**Dossier d'autorisation environnementale au titre des ICPE  
pour le centre de Rosheim (67)**

**Mémoire en réponse à la MRAE**

Suite à l'avis n°MRAE 2023APGE88 du 17 août 2023 de la MRAE, les réponses et éléments complémentaires sont apportés ci-dessous (en italique après la reprise des recommandations de la MRAE). Le dossier déposé le 25 novembre 2021 et complété le 20 juin 2023 puis le 7 juillet 2023 a été consolidé avec les réponses et éléments complémentaires qui le nécessitaient :

*Schéma d'aménagement général*

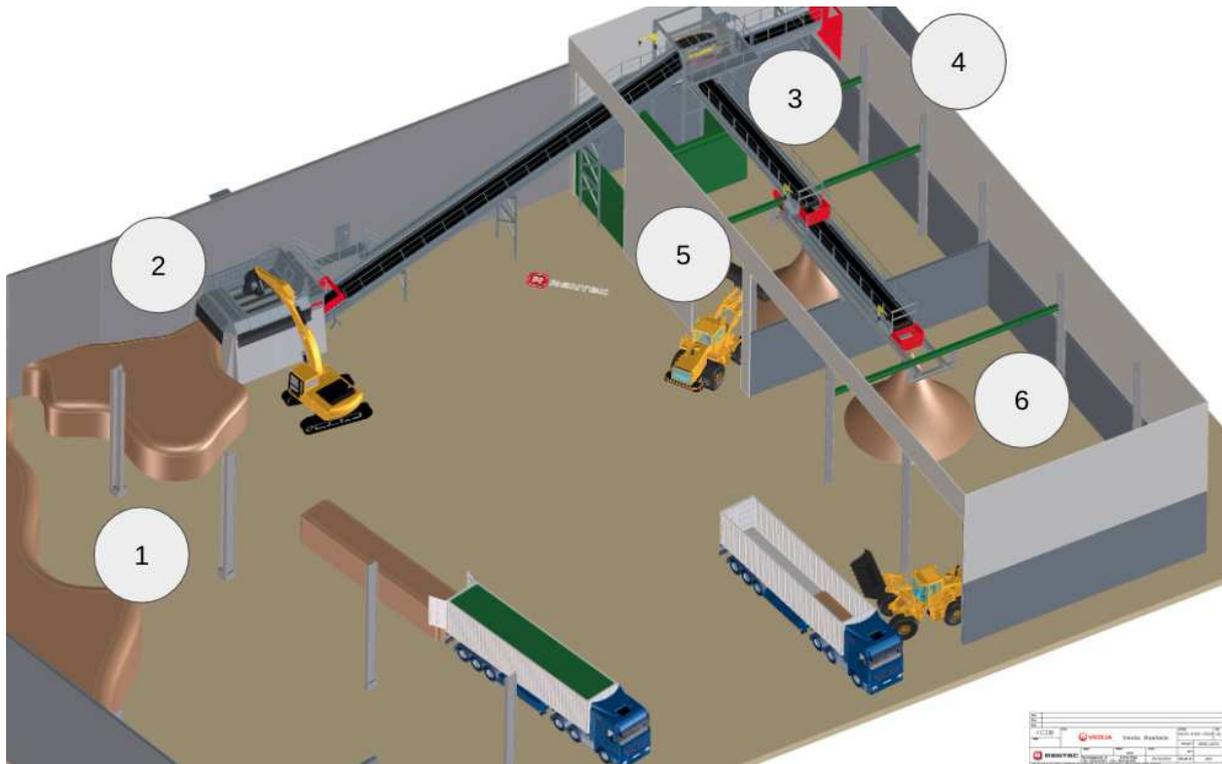
L'Ae recommande au pétitionnaire de décrire précisément ses installations en termes de :

- procédés mis en œuvre ;
- aménagements qu'il est prévu de réaliser (stockages, voiries, réseaux de collecte, bassins de stockage...) ;
- émissions de toutes natures ;
- modalités de fonctionnement (horaires notamment) ;
- bilan global des matières intrantes et des produits, co-produits et déchets de procédés ;
- modalités de contrôle des déchets utilisés pour la production de CSR, notamment en vue du respect de l'arrêté du 23/05/2016 relatif à la préparation des combustibles solides de récupération en vue de leur utilisation dans une ICPE ;
- plan de surveillance en particulier en cas d'usage d'un même équipement pour 2 productions distinctes.

Réponse : En complément du descriptif déjà présent dans le DDAE dans la PJ46 (pages 7 à 14), des précisions sont apportées dans le tableau ci-dessous :

Suite à ces modifications et afin de poursuivre les autres activités du site, d'autres aménagements doivent être réalisés :

- ✓ Déplacement et agrandissement du bassin de collecte des eaux pluviales ;
- ✓ Déplacement de la déchèterie professionnelle ;
- ✓ Aménagement d'un nouveau bâtiment ouvert pour le stockage des OMr et DIB/encombrants résiduels non CSRisables.

*1 - Création d'une voirie de circulation et ajout d'un pont à bascule*

*2 - Déplacement de la déchèterie professionnelle*

*3 - Création d'un bâtiment ouvert de stockage pour les ordures ménagères + DIB/encombrants résiduels non CSRisables*

*4 - Création d'une plate-forme de 8 000 m<sup>2</sup> pour les activités de broyage de bois et de déchets verts*

*5 - Création d'un bassin de collecte des eaux pluviales et de rétention des eaux d'incendie de 2 000 m<sup>3</sup>*

*6 - Création d'un bâtiment ouvert permettant l'installation d'un broyeur fixe*

*7 - Création d'une cuve incendie de 1 000 m<sup>3</sup>*

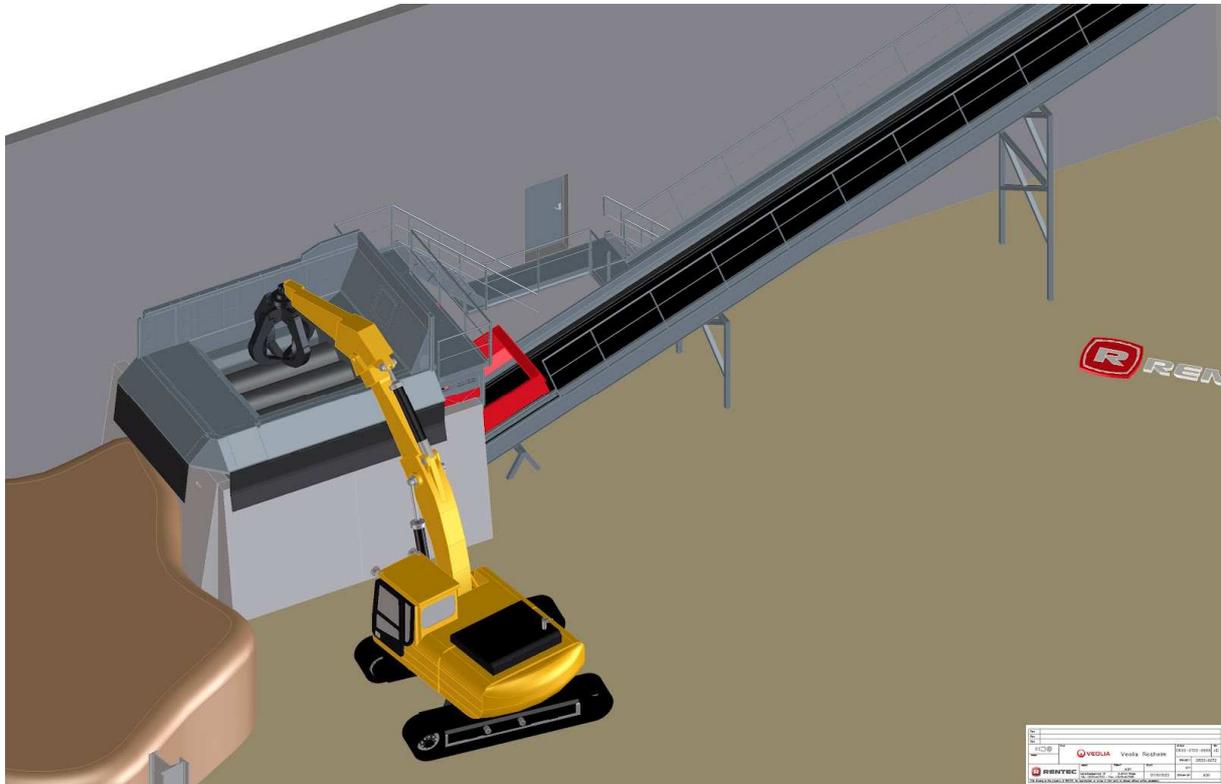
*L'Ae recommande au pétitionnaire de :*

- *présenter un bilan des émissions atmosphériques actuelles et des estimations des émissions atmosphériques futures ;*
- *préciser l'origine de l'eau utilisée pour la brumisation et son volume annuel ;*
- *proposer des mesures de captation et canalisation des émissions atmosphériques.*

*L'Ae s'étonne qu'une demande d'autorisation d'activités nouvelles soit sollicitée par le pétitionnaire alors qu'il ne respecte pas les dispositions en vigueur applicables à son site actuel.*

*L'Ae recommande au préfet de ne pas autoriser la modification du site sans mesure efficace limitant les émissions atmosphériques de poussières et substances.*

*Concernant l'activité future de préparation de CSR, plusieurs procédés de fabrication peuvent être mis en œuvre.*

*Les procédés de fabrication de CSR de catégorie 1 permettent l'approvisionnement de la filière cimentière. Ces industriels recherchent des CSR à haut PCI et de faible granulométrie, inférieure à 100 mm. Les poussières inhérentes à la granulométrie demandée par cette filière sont générées principalement lors des opérations de :*

*Dans le cas présent, le processus de fabrication mis en place sur le site de Rosheim est dimensionné pour approvisionner des chaufferies qui consomment des CSR plus grossiers (jusqu'à 500 mm). Il ne comprend donc qu'une seule de ces opérations : celle du broyage.*

*La méthode d'alimentation du broyeur (chargement à la pelle mécanique) rend impossible un capotage qui permettrait la canalisation des émissions lors du broyage.*
